SERVICE INFO – INA 0117

Az 534 0325 10 cikkszámú feszítőkar, a jelölések jobb ábrázolása

Cikksz.: 534 0325 10

2. ábra: Módosított jelölések a feszítőkar munkaterületéhez

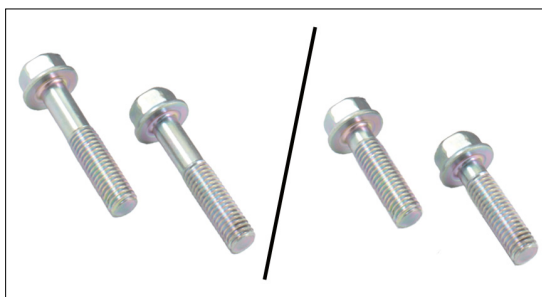
Termékeink állandó továbbfejlesztése alapján az 534 0325 10 cikkszámú feszítőkart módosítottuk.

A munkaterület jelölései (A1 / A2, 2. ábra) az új feszítőkar házán érthetőbbek ill. hosszabban kidomborítottak.

Ez beszerelt feszítőkar esetén megkönnyíti bordás ékszíj korrekt feszítésének az ellenőrzését.

Felhelyezett bordás ékszíj és kihúzott rögzítőcsap esetén a karon lévő jelölésnek (M, 2. ábra) kb. a névleges helyzet tartományában (N, 2. ábra) kell lennie. Járó motor esetén a kar jelölése a munkatartományban az A1 és az A2 (2. ábra) között mozog.
